ADENDA No 3

Convocatoria Pública No 7 de 2020

Construcción Edificio Bienestar Docente de la UTP en el marco del proyecto gestión integral de la infraestructura física del Pilar de Gestión y Sostenibilidad Institucional del Plan de Desarrollo Institucional 2020-2028 "Aquí construimos futuro"

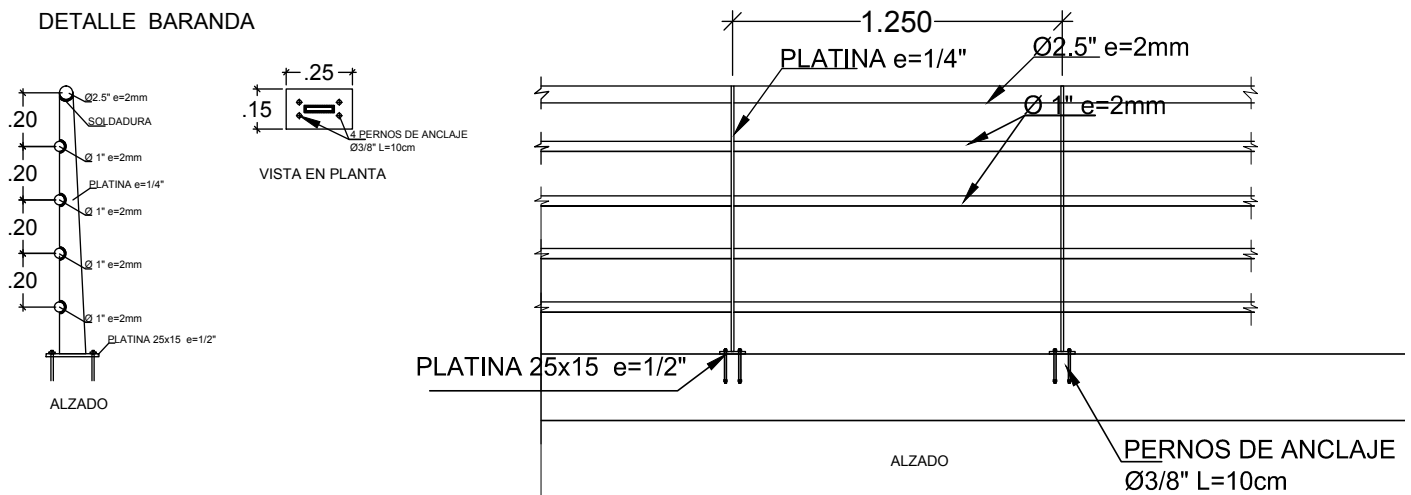
5. Se anexa detalle del ítem 14,03 Baranda en acero inoxidable con pasamanos superior de 2 1/2" y 4 hilos inferiores en tubería de 1", paralelos en platina según diseño, incluye platinas y pernos de fijación.
